**Avis délibéré**

**sur le projet de construction d'une centrale photovoltaïque au  
sol sur les communes de Saint-Saturnin-lès-Apt et Roussillon  
(84)**

**N° MRAe  
2022APPACA40/3166**

Avis du 15 juin 2022 sur le projet de construction d'une centrale photovoltaïque au sol sur les communes de Saint-Saturnin-lès-Apt et Roussillon (84)

Figure 2: Plan de situation de la CPS et cartographie des différents secteurs d'interventions, source : EI mars 2022

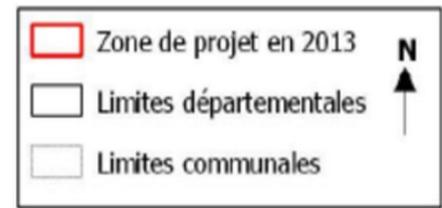
- Le premier défrichement, d'une surface de 7 810 m<sup>2</sup>, a été autorisé, selon l'arrêté n°DDT/SEEF – 2014/234 du Préfet de Vaucluse du 18 juillet 2014, au motif de la protection incendie de la zone du parc photovoltaïque (PV), alors que le dossier indique que ce défrichement concerne l'exploitation de la carrière. La MRAe constate que ce défrichement se situe au sein de l'emprise clôturée du parc PV (cf figures 2 et 4).

- l'emprise clôturée du parc PV ;
- le secteur à défricher de 3 456 m<sup>2</sup> (partie jaune de la figure 2) ;
- les zones à maintenir défrichées sur une largeur de 50 m ;
- les zones à débroussailler sur une largeur de 70 m.

Cependant la MRAe note que le périmètre de l'étude d'impact n'intègre pas le raccordement (itinéraire et poste source). La MRAe souligne que le parc et sa ligne de raccordement constituent un même projet au titre de l'article L122-1 du code de l'environnement : il convient d'analyser les impacts du projet dans leur globalité, en précisant le tracé du raccordement et les modalités de réalisation des travaux correspondants, en évaluant les impacts environnementaux et en indiquant les mesures d'évitement, de réduction voire de compensation (ERC) correspondantes.

***La MRAe recommande de revoir le périmètre de projet en intégrant le raccordement électrique du poste de livraison au réseau public (tracé et nature des travaux) et de reprendre en conséquence l'analyse des incidences environnementales.***
